**AUXILIAR DE INGENIERÍA EN EL CONTROL Y SEGUIMIENTO A LA EJECUCIÓN
DEL PROYECTO CONSTRUCCIÓN DE UN AULA ESPECIALIZADA CON ÉNFASIS
EN LA MODALIDAD AGROINDUSTRIAL EN LA INSTITUCIÓN EDUCATIVA MISAK
MAMÁ MANUELA, MUNICIPIO DE SILVIA, DEPARTAMENTO DEL CAUCA**

**INFORME FINAL DE PRACTICA PROFESIONAL PARA OBTENER EL TÍTULO DE
INGENIERIA CIVIL**

6.7 OBSERVACIONES A ESTUDIOS Y DISEÑOS PRESENTADAS POR EL CONTRATISTA DE OBRA E INTERVENTORÍA.

6.8 REVISIÓN Y RESPUESTA DE LAS OBSERVACIONES PRESENTADAS A LOS ESTUDIOS Y DISEÑOS DEL PROYECTO

Figura 9. Geotextil considerado en el diseño.

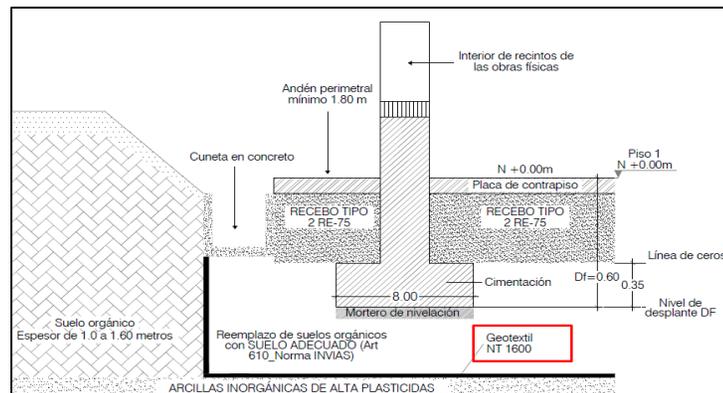
- Como anteriormente se mencionó, se recomienda por el tipo de suelo que se tiene y el nivel freático a la altura que se encuentra, el uso de un Geotextil NT-1600 para separar el suelo existente con el material de relleno, considerándose este geotextil NT 1600 en el diseño pero no se considera en el presupuesto (Ver ANEXO A) ni como una actividad, ni está dentro de ninguno de los APU (Análisis de precios unitarios) presentados.

Figura 29. Losa de contrapiso.

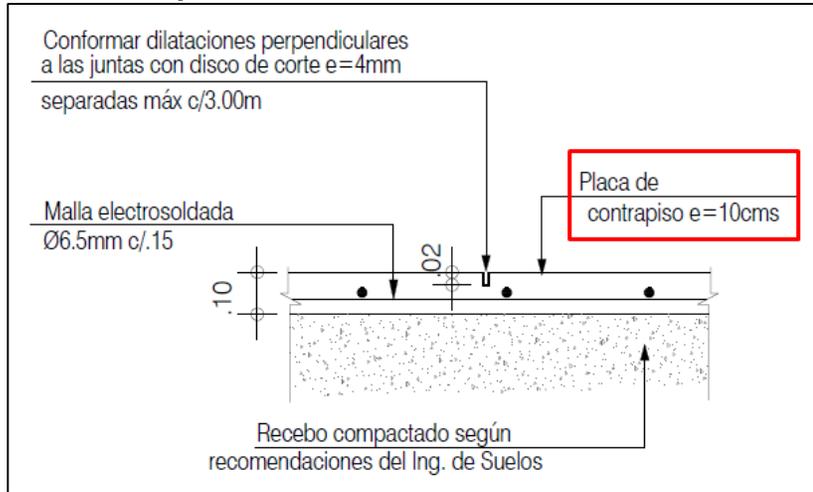
- En el diseño, la losa de contrapiso presenta un espesor de 10 cm, mientras que en el presupuesto (Ver ANEXO A), esta actividad se presenta con un espesor de 8 cm.

Figura 58. Respuesta a observaciones.

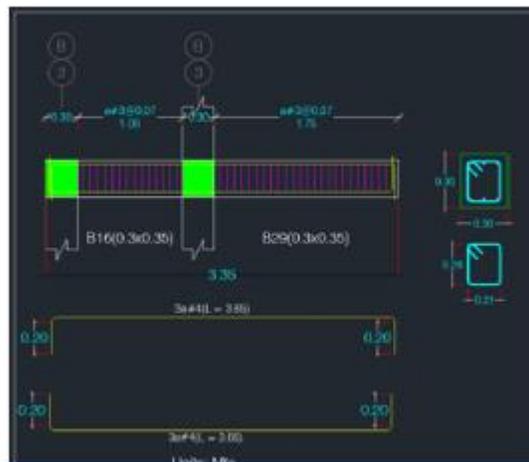
6. Ítem 3.3 El piso se sugiere de 10cm en el diseño y en el presupuesto se presenta de 8cm.

¿Además, dentro de las dilataciones que se sugieren, se debe realizar un sello?, se ser afirmativo, no se encuentra incluido ni el corte, ni el sello en el presupuesto.

Respuesta: Dentro de los detalles de planos de cimentación se demarcan una dilatación de la losa de contrapiso cada 3m con disco de corte en un espesor de 4mm a una profundidad de 2mm, y de acuerdo a los planos arquitectónicos los pisos adicionalmente van a tener un mortero de nivelación y cerámica, por lo que se recomendaría que para el tratamiento de posibles infiltraciones a la losa de contrapiso, los terminados y manejo de dilataciones se hagan a nivel de alistado de pisos y evitando la necesidad de un sello adicional a nivel de losa de contrapiso. Adicionalmente se considera que la losa se puede manejar de 8cm como un espesor mínimo de la misma, sin embargo, se debe evaluar la normativa específica para estos espacios industriales.

Figura 63. Respuesta a observaciones.

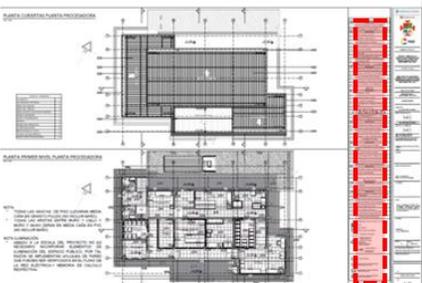
5. GRANITO PULIDO - ¿toda la planta? - ¿incluye baños?

Respuesta: Según memoria de cantidades y planos arquitectónicos del proyecto los pisos de los baños se plantean en material cerámico. Ver especificaciones

Figura 3. Columna C8

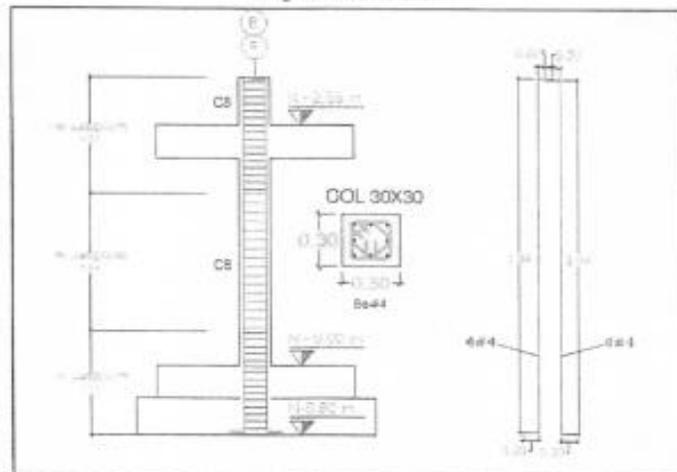
- ¿Cómo se analiza la columna c8?, pues no se encuentra el nivel al que debe llegar.

Sobre la columna C8 y de acuerdo a los planos estructurales y despiece de los mismos, la misma se puede aclarar los niveles de llegada con la llamada C3 o C10 ya que según los planos estructurales conservan el mismo nivel a nivel de cubierta.

Figura 4. Ajuste al Diseño Sanitario

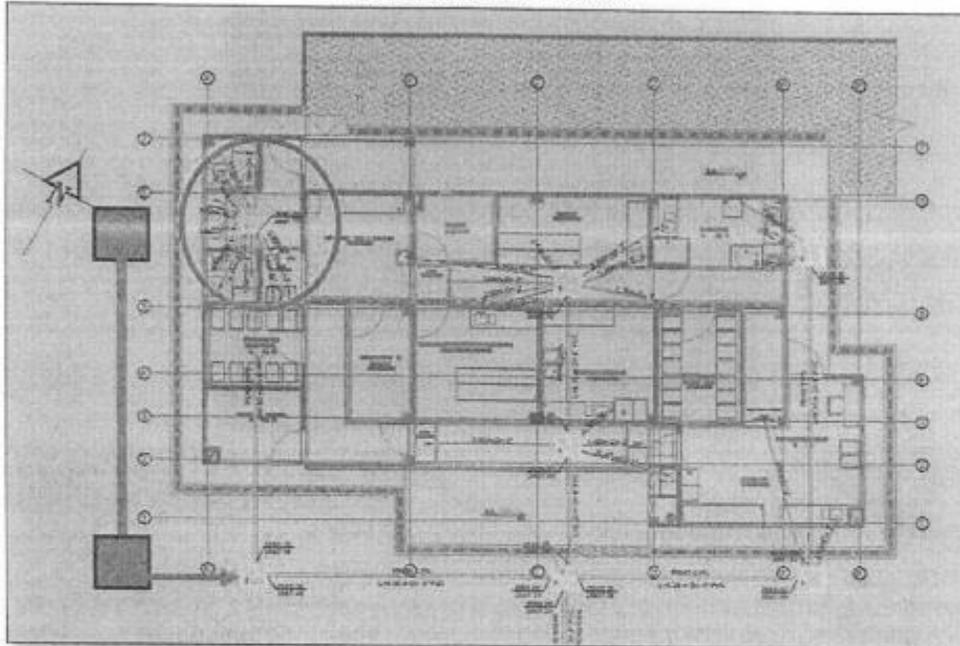
Como se muestra en la Figura 4, se adicionaría una caja y se realizaría la conexión por fuera del andén.

Respuesta: Teniendo en cuenta que la caja de inspección no se encuentra considerada en el diseño, se debe consultar la viabilidad de está con la consultoría, teniendo en cuenta que de ser viable se debe adjuntar toda la información técnica necesaria la cual corrobore la viabilidad de la misma.

Figura 5. Detalle Canal

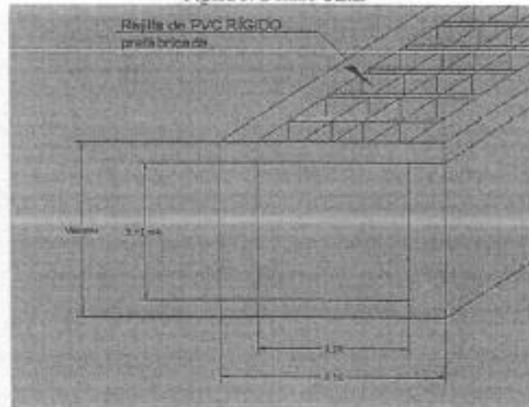
8.11 En este ítem, en los planos no se muestra el espesor del concreto que deben tener el muro y losa del canal, y en los planos la altura mínima es de 0.15m.

Figura 6. Nomenclaturas

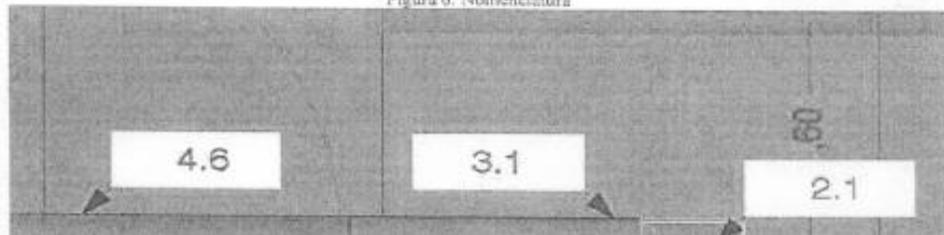
Dentro de este ítem, se solicita que el plano arquitectónico sea aclarado, ya que, se encuentran nomenclaturas en los diseños, pero no se aclaran, como, por ejemplo, en la Figura 6 se muestra una nomenclatura con 4.6, 3.1, 2.1, pero no se aclara el tipo de material, propiedad, o detalle que se requiere.

Para este punto por favor remitirse al listado de materiales que esta junto al rótulo en cada uno de los planos. En donde:

- 2.1 Es columna en concreto 3000 PSI
- 3.1 Es muro en bloque de concreto R10 - 0.40*0.12 m con repello, estuco y color según diseño
- 4.6 Es boca puerta según detalle
